Объект культурного наследия регионального значения «Здание Кремлевской больницы (в основе доходный дом Шереметевых, 1877-1902 гг., архитекторы Серебряков, А.Ф. Мейснер), 1929 г., архитектор Н.В. Гофман-Пылаев» по адресу: г. Москва, Романов пер., дом 2/6, стр. 2 (часть)

Федеральное государственное бюджетное учреждение "Больница с поликлиникой" Управления делами Президента Российской Федерации, по адресу: г. Москва, Романов пер., д. 2/6, стр. 2. Реконструкция (в режиме реставрации с приспособлением к современному использованию) здания

Раздел 4. Конструктивные и объёмно- планировочные решения.
Книга 1. Часть 2. Конструктивные и объёмно-планировочные решения

Реестр изменений, внесённых в проектную документацию («Федеральное государственное бюджетное учреждение «Больница с поликлиникой» Управления делами Президента Российской Федерации, по адресу: г. Москва, Романов пер., д.2/6, стр.2. Реконструкция (в режиме реставрации с приспособлением к современному использованию) здания») и результаты инженерных изысканий по замечаниям ФАУ "Главгосэкспертиза России"

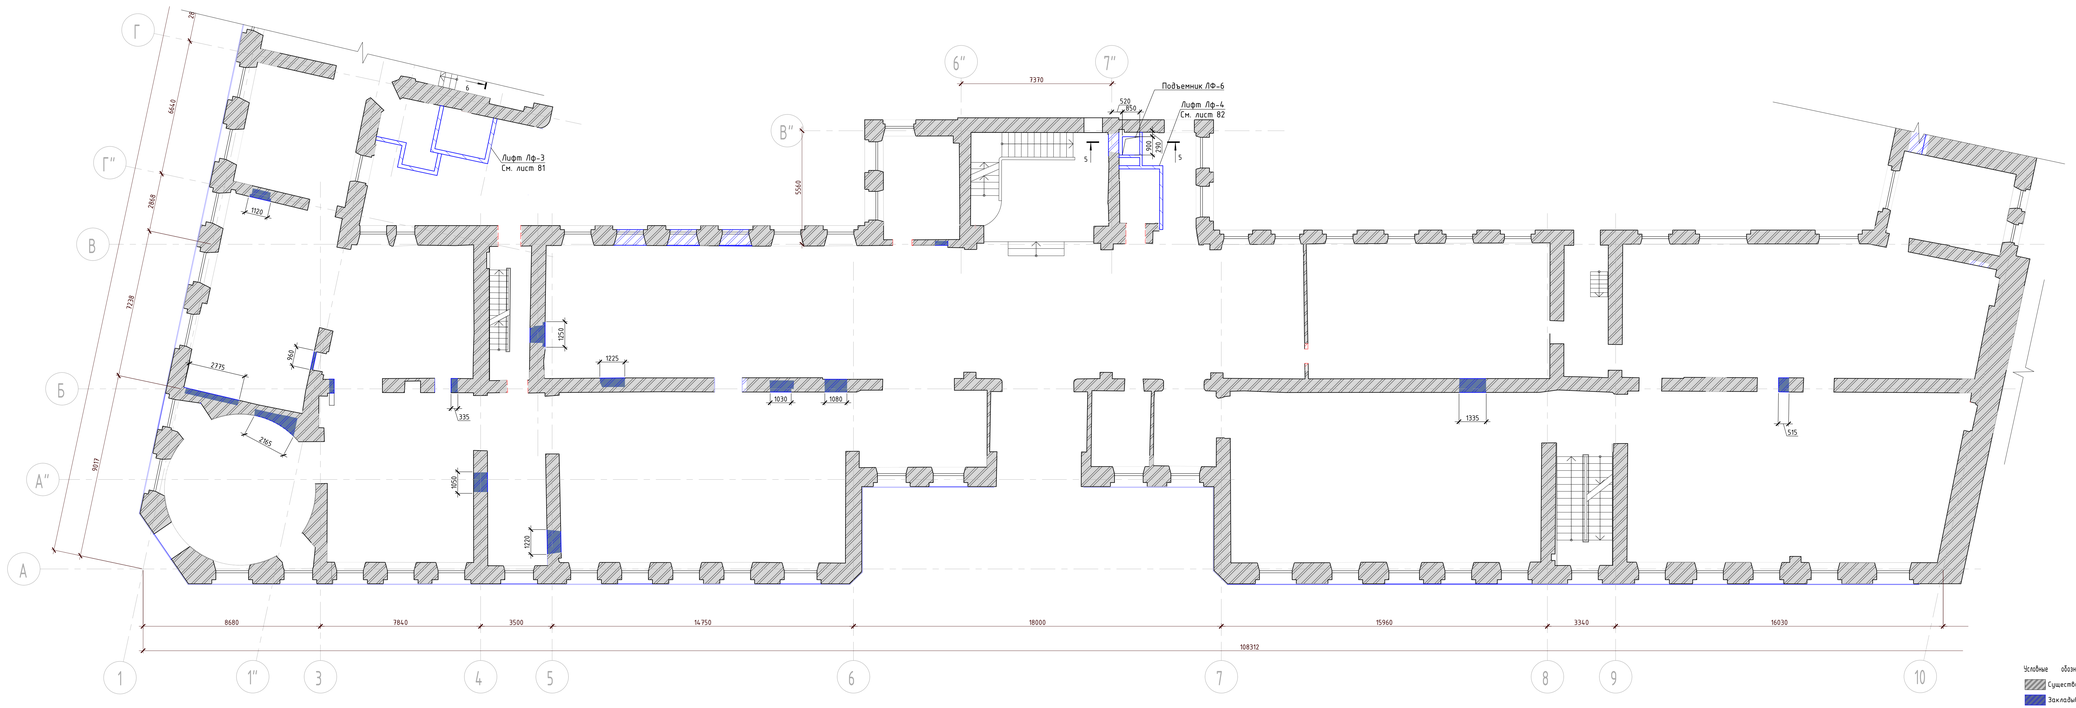
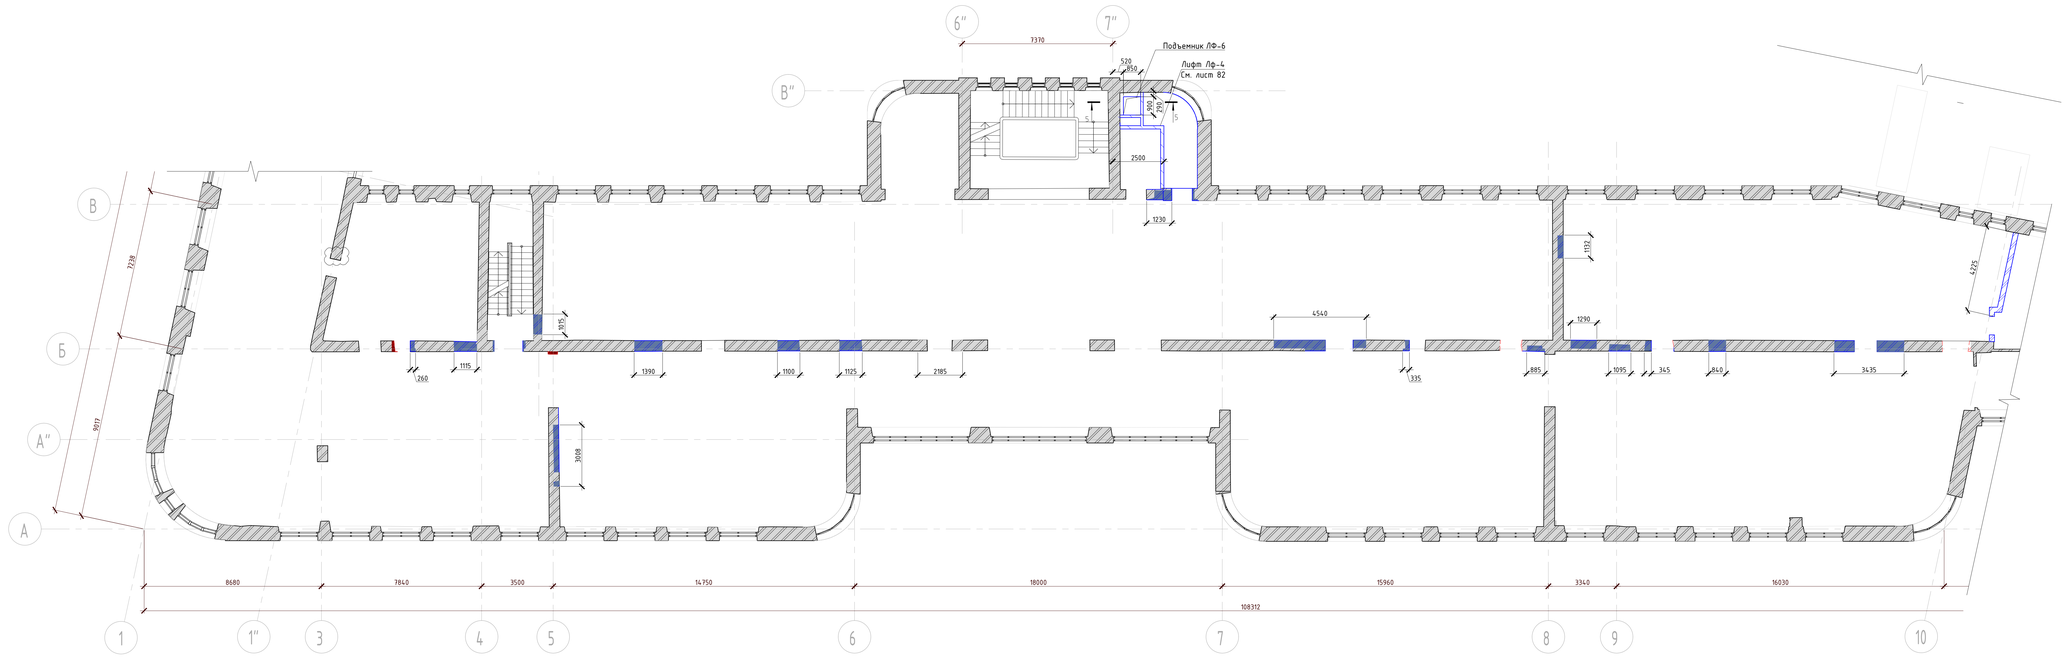
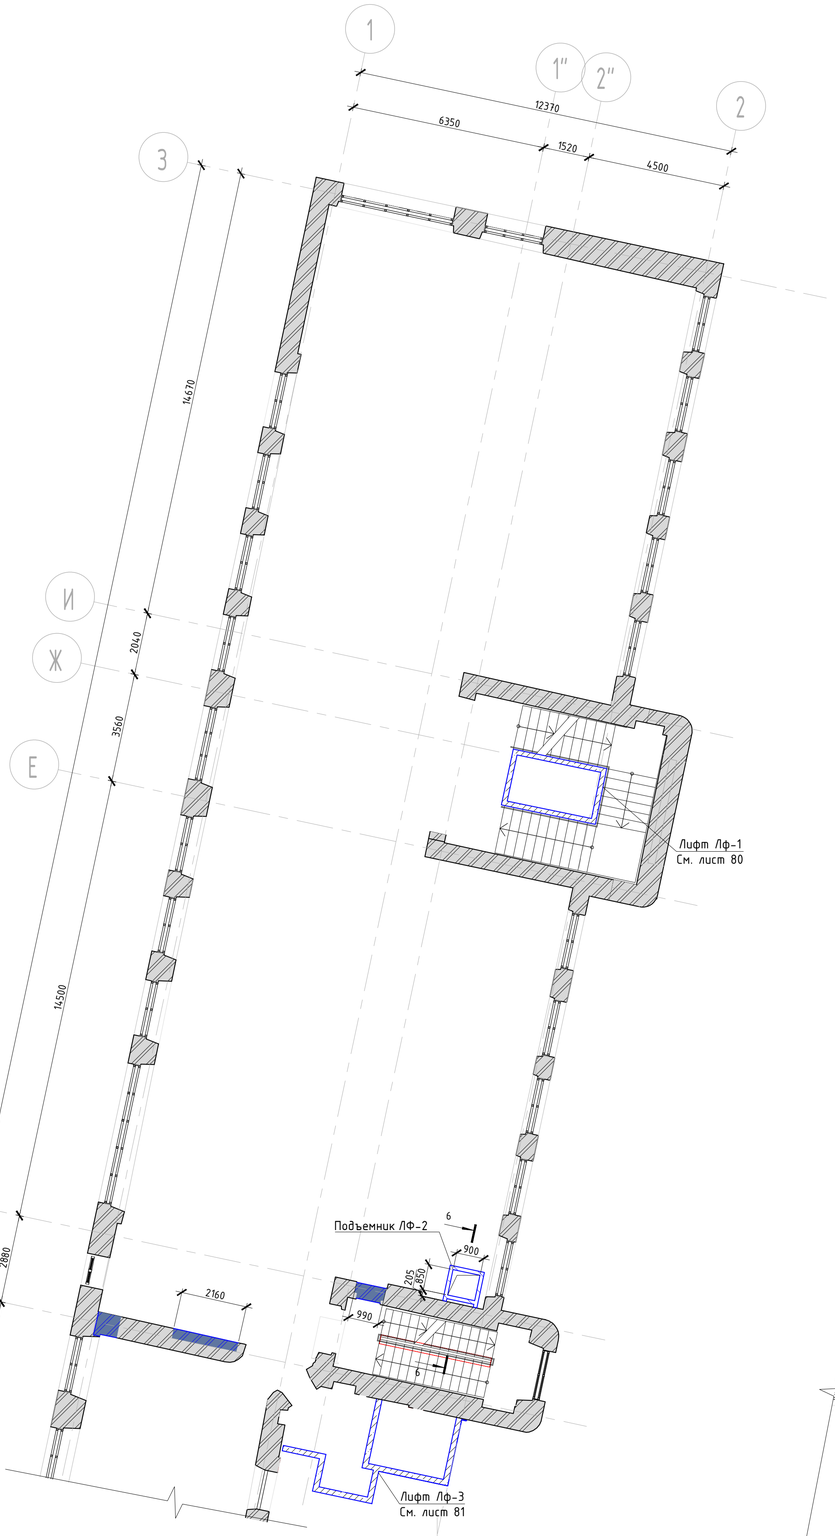
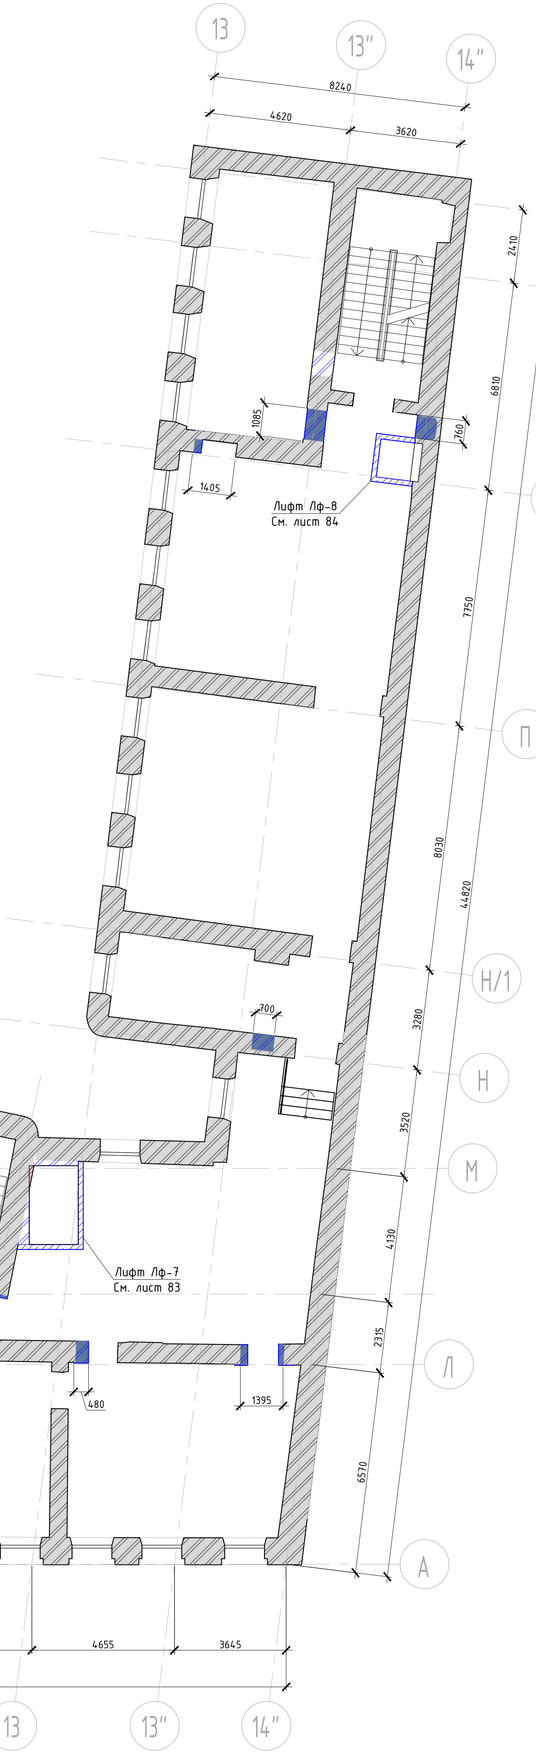
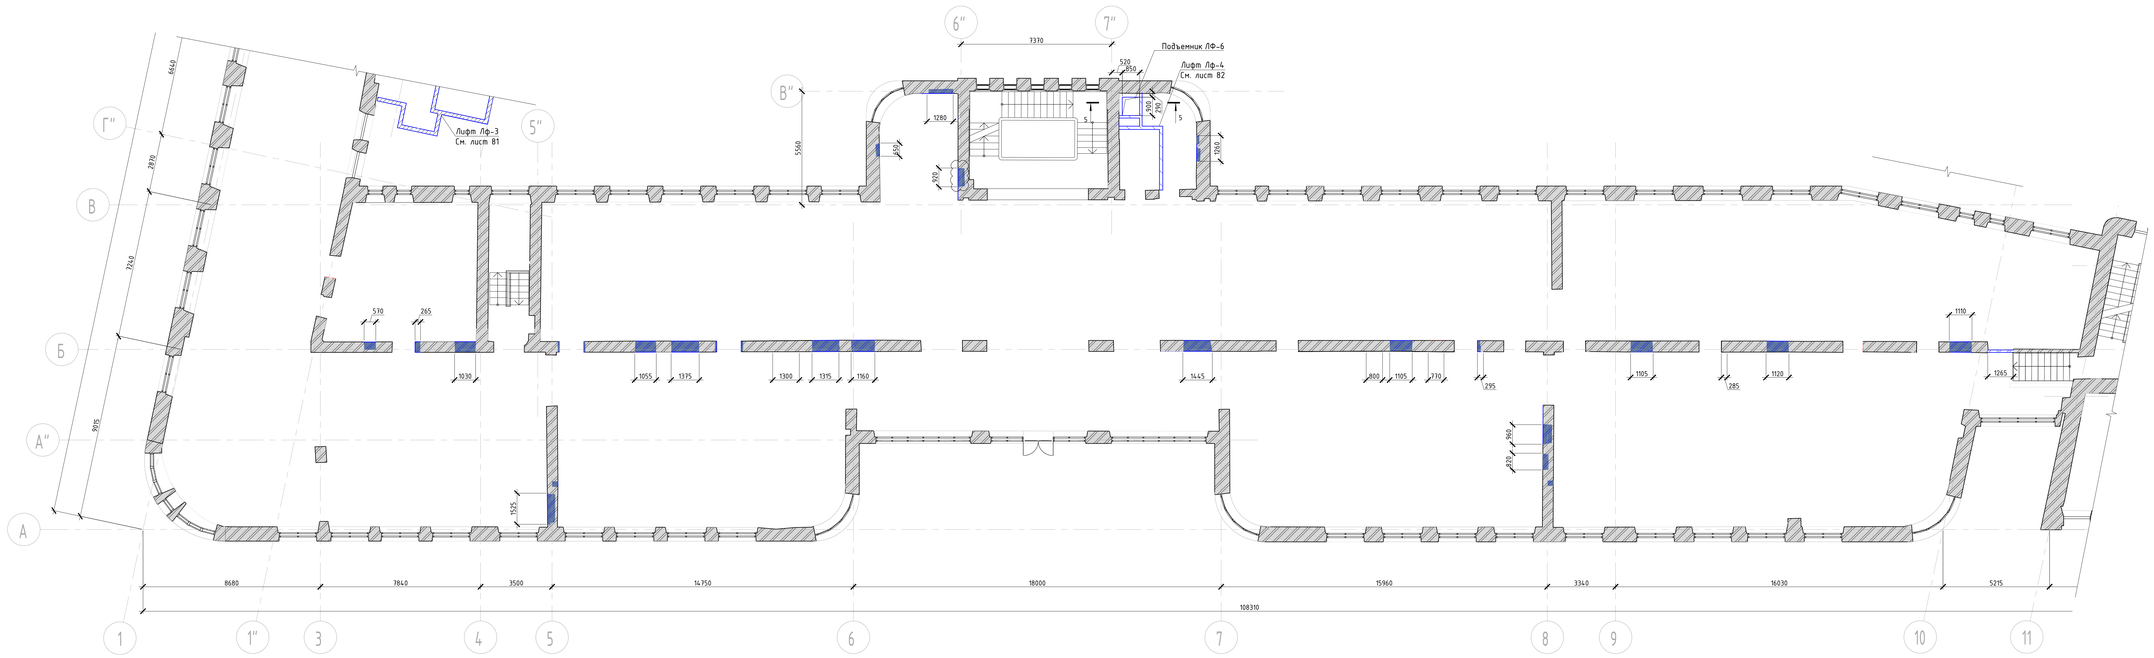
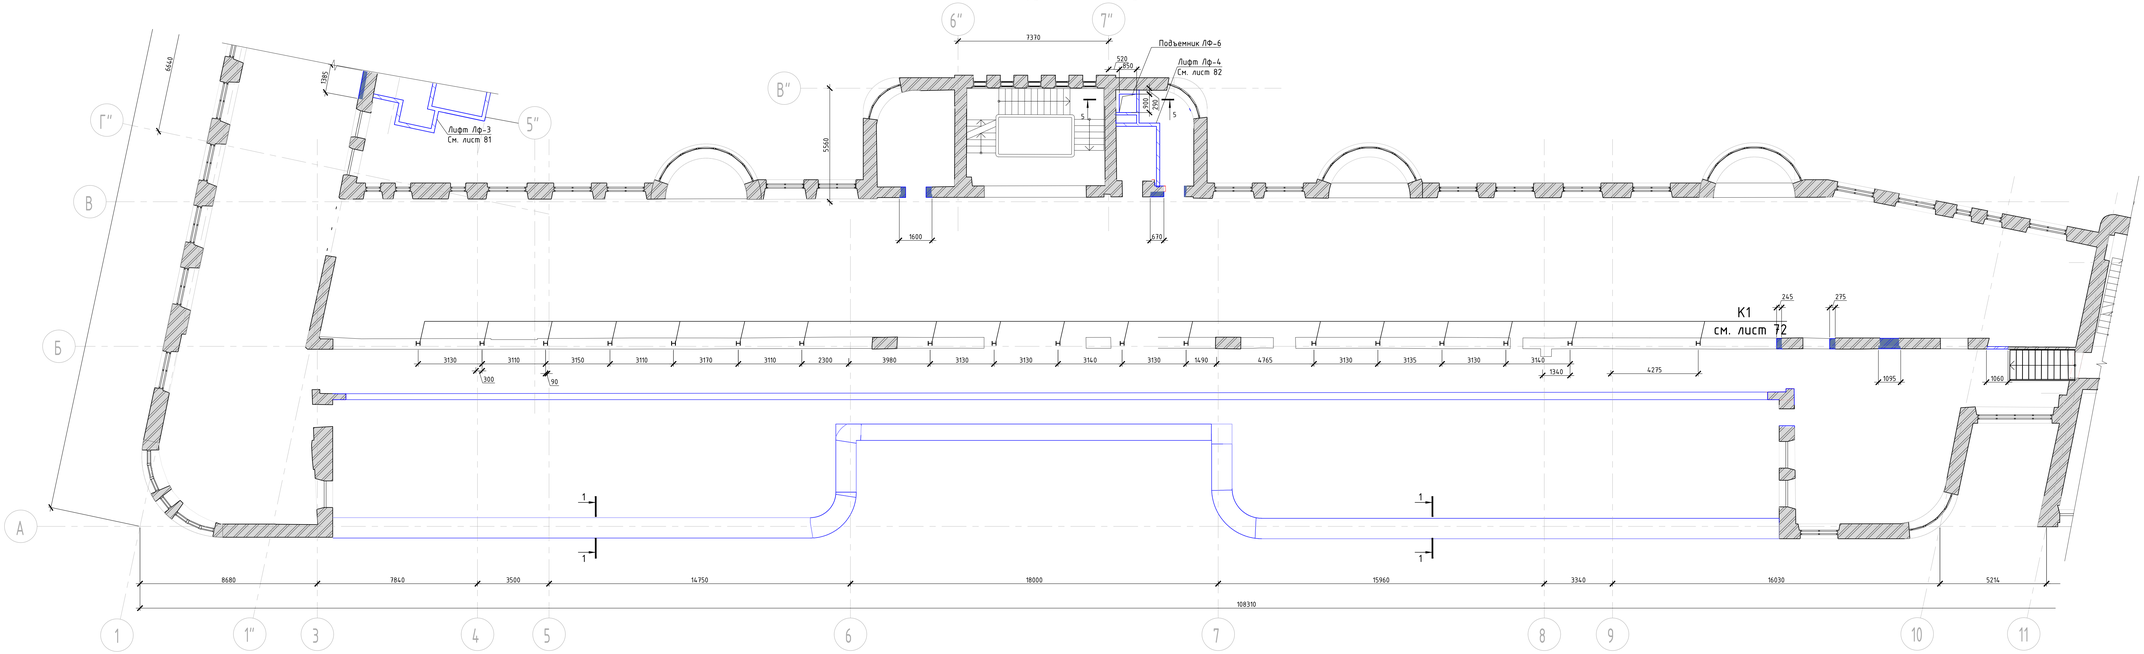
№ п/п	Том	Шифр	Лист	Содержание замечания	Содержание изменения	№ изм., дата	Примеча-ние
1	2	3	4	5	6	7	8
Промышленная безопасность							
1	4.2	765-09/15/ДСР-КР1.2;	Графическая часть листы 38-46, 56, 80-84	Отсутствуют проектные решения по всем шахтам лифтов (планы шахт с размерами и разрезы шахт с размерами: высоты верхнего этажа, глубины приямка)	Схема расположения лифтовых шахт показаны на листах 38-46 графической части. Проектные решения по устройству лифтовых шахт разработаны на листах 80-84 графической части.

1. Ведомость чертежей см. лист 1 КР1.2
2. Очередность производства работ см. пояснительную записку лист 2 КР1.2
3. Устройство проемов в существующих каменных стенах осуществляется с подведением перемычек из швеллера и обрамлением проема уголками. Расход металла указан в спецификации элементов
4. Лифты Лф-1...Лф-8 разработаны на листах 80-84
